1. 日時：令和4年7月28日（木） 10：00～12：00
2. 場所：原子力規制委員会 13階会議室BCD（TV会議システムを利用）
3. 議題
 - (1) 安全研究及び学術的な調査・研究から得られる最新知見
 - 1) 自然ハザードに関するもの
 - ①最新知見のスクリーニング状況の概要（自然ハザードに関するもの）
（説明者）川内 英史 技術基盤グループ安全技術管理官（地震・津波担当）
 - 2) 自然ハザード以外に関するもの
 - ①最新知見のスクリーニング状況の概要（自然ハザード以外に関するもの）
（説明者）川内 英史 技術基盤グループ安全技術管理官（地震・津波担当）
 - ②NRA 技術報告「防潮堤に作用する最大持続波圧評価式の提案」に係る最新知見について
（説明者）川内 英史 技術基盤グループ安全技術管理官（地震・津波担当）
 - ③サンプスクリーンを通過したデブリが炉心に与える影響に関する事業者からの意見聴取結果と今後の対応について
（説明者）江口 裕 技術基盤グループシステム安全研究部門主任技術研究調査官
 - ④PWR 1次系におけるステンレス鋼配管粒界割れに関する事業者からの意見聴取結果について
（説明者）小嶋 正義 技術基盤グループシステム安全研究部門上席技術研究調査官
 - (2) 国内外の原子力施設の事故・トラブル情報
 - 1) スクリーニングと要対応技術情報の状況について
 - 2) 1次スクリーニング結果
 - 3) トピックス
 - ①安全注入系で見つかった応力腐食現象の中間報告（案）
 - ②NRC 報告「ボーイング 737 MAX 8 事故から得たデジタル I&C 規制課題に関する予備的洞察」（案）
（説明者）片岡 一芳 技術基盤グループ技術基盤課原子力規制専門職
 - 4) 非常用ディーゼル発電機の連続運転試験実施時期の変更について
（説明者）佐々木 晴子 技術基盤グループ技術基盤課企画調整官

最新知見のスクリーニング状況の概要（自然ハザードに関するもの）（案）

NRA 技術報告「防潮堤に作用する最大持続波圧評価式の提案」
について(案)

サンプスクリーンを通過したデブリが炉心に与える影響に関する 事業者からの意見聴取結果と今後の対応について（案）

図-2 新評価式と水理試験結果の関係

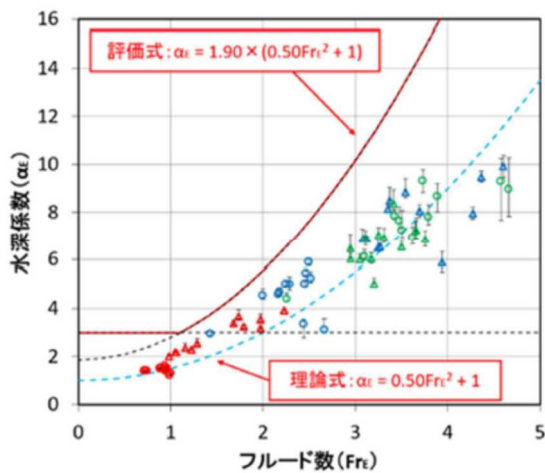
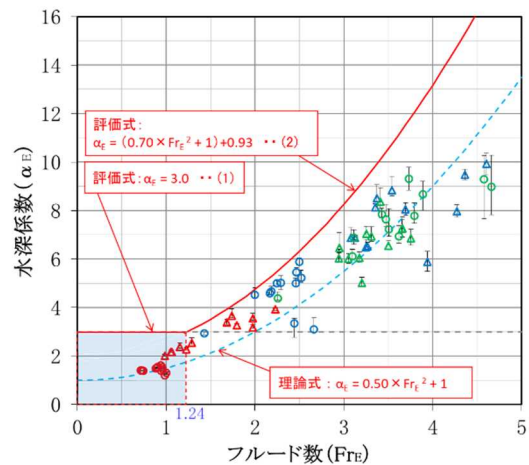
令和2年度第40回原子力規制委員会(令和2年11月25日)において、「津波波圧評価に係る確認事項(案)」(以下「波圧確認事項」という。)を作成したことを報告し、この波圧確認事項を「耐津波設計に係る設工認審査ガイド」の別添として反映する作業の実施が了承された。その際、フルード数が1を超える領域までを対象とした持続波圧評価式(以下「旧評価式」という。)を作成したことに関する報告に対し、水理試験結果のばらつきの要因及び旧評価式の保守性の考え方について説明するよう指摘を受けた。

令和3年度第21回原子力規制委員会(令和3年7月21日。以下「第21回原子力規制委員会」という。)において、ばらつきの要因とともに旧評価式は見直しが必要であること及び見直した持続波圧評価式(以下「新評価式」という。)を報告した(参考参照)。この際、下記の指示があった。

- 新たにNRA技術報告を作成して新評価式を提案するとともに、水理試験結果と理論式²の乖離要因について考察すること
 - 「耐津波設計に係る設工認審査ガイド^{参5)}」の別添として、新評価式を反映した「波圧確認事項」を策定し、原子力規制委員会に意見募集を諮ること
- これを踏まえ、NRA技術報告を新たに策定したことから、その内容と今後の対応について報告する。

旧評価式は、水理試験結果のばらつきを対数正規分布として取り扱ったが、その保守性の考え方を整理している過程において、本来は正規分布として取り扱う必要があったことが分かった。このため、正規分布として取り扱い整理した。

また、旧評価式(図-1参照)ではばらつきを+3 σ としたが、新評価式(図-2参照)ではばらつきに係る評価を見直し、水理試験結果をほぼ包絡し十分な保守性を確保できると考えられる+2 σ とした。

新評価式を以下に示す³。なお、理論式については、見直しの対象とはしていない。

$$\alpha_E = 3.0 \quad (Fr_E \leq 1.24)^4 \quad \dots \text{式 (1)}$$

$$\alpha_E = (0.70 \times Fr_E^2 + 1) + 0.93 \quad (Fr_E > 1.24) \quad \dots \text{式 (2)}$$

図-2 第40回原子力規制委員会での提案と今回設定した持続波圧評価式の関係

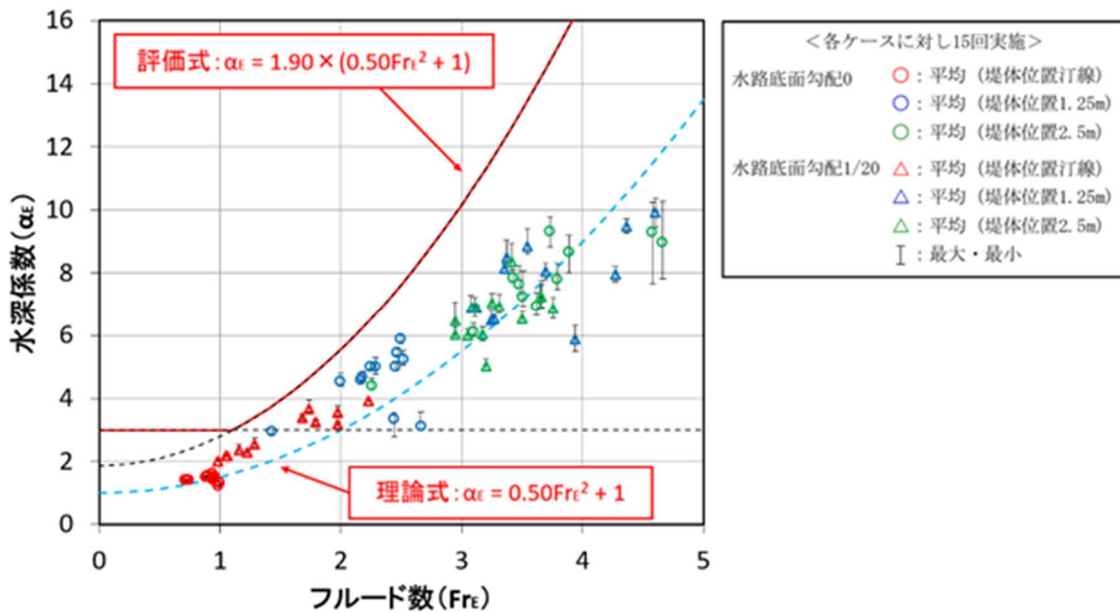
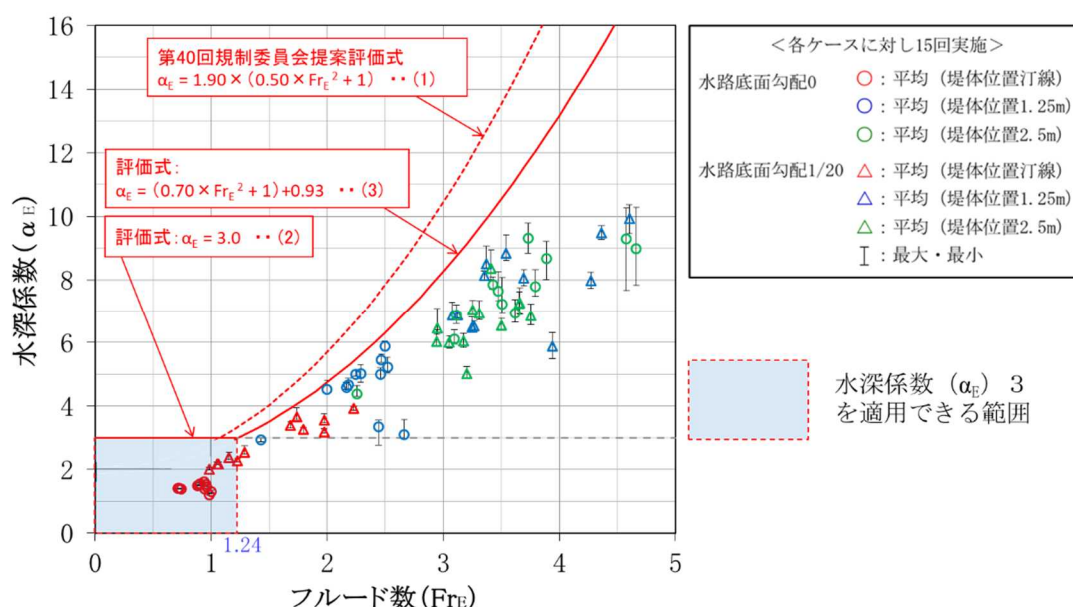
その際、「最大比エネルギー発生時刻におけるフルード数(Fr_E)⁴と水深係数(α_E)の関係に基づく持続波圧評価式」（以下「持続波圧評価式」という。）に関し、水理試験結果⁵のばらつきの要因及び持続波圧評価式の保守性の考え方について質疑があり、規制庁より説明するよう指摘を受けた。

上記(1)の持続波圧評価式は水理試験結果のばらつきを対数正規分布として取り扱ったが、その保守性の考え方を整理している過程において、本来は正規分布として取り扱う必要があったことが分かった。このため、式(1)に代えて、以下に示す持続波圧評価式を改めて設定した。

$$\alpha_E = 3.0 \quad (Fr_E \leq 1.24^7) \quad \dots \dots \dots \text{式 (2)}$$

$$\alpha_E = (0.70 \times Fr_E^2 + 1) + 0.93 \quad (Fr_E > 1.24) \quad \dots \dots \dots \text{式 (3)}$$

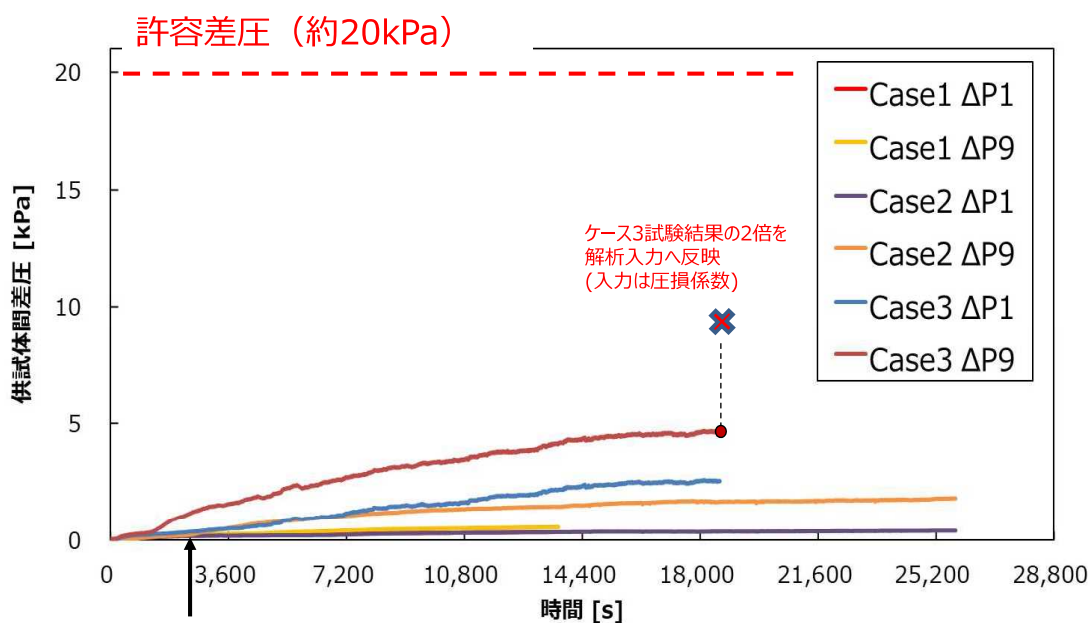
る一方で、日本では集合体あたり kg 単位で投入した試験でも問題ないとの結果となっている。日米の違いは何か。(シビアアクシデント研究部門 塚本主任技術研究調査官)

- **PWR 事業者等**：日本では燃料集合体 2 体系で実験しており集合体間の隙間等の閉塞が生じない流路があるため、非化学デブリを kg 単位で投入しても、途中で圧損が飽和するとそれ以上高くない。これに対して米国は、1/4 体系でそのような隙間が無い場合、圧損がすぐに増加し、繊維デブリの投入量の制限になる。(三菱重工 福田マネージングエキスパート)
- **NRA**：日本は低温側配管破断のときだけ炉心水位が維持できない可能性があるとの前提で検討を進めている。しかし、米国と日本の高温側配管破断時の参考解析では、日本では温度が低く維持されているが、米国では温度が高くなっており、その前提は正しいと言えるか。また、米国の温度上昇が大きく日本の温度上昇が小さいという違いは何か。(シビアアクシデント研究部門 塚本主任技術研究調査官)
- **PWR 事業者等**：再循環開始から化学デブリ析出までの間においては、試験結果に基づき保守的に設定した圧損係数を炉心下部に設定しており、日米の試験体系の違いに起因して米国よりも日本で設定した圧損係数がかなり小さくなっている。そのため、日本の解析では米国と比べて炉心下部から流入する水が多く、被覆管温度の上昇がみられない結果となった。仮に炉心の入り口が完全に閉塞しても、高温側配管破断の場合は、バツフルバレルだけで炉心水位は維持され冷却できる。(三菱重工 福田マネージングエキスパート)

- 燃料集合体の全差圧（ ΔP_9 ）はケース3で最大の約4.6kPa
- ケース3の供試体間差圧は許容差圧（約20kPa）を大きく下回った
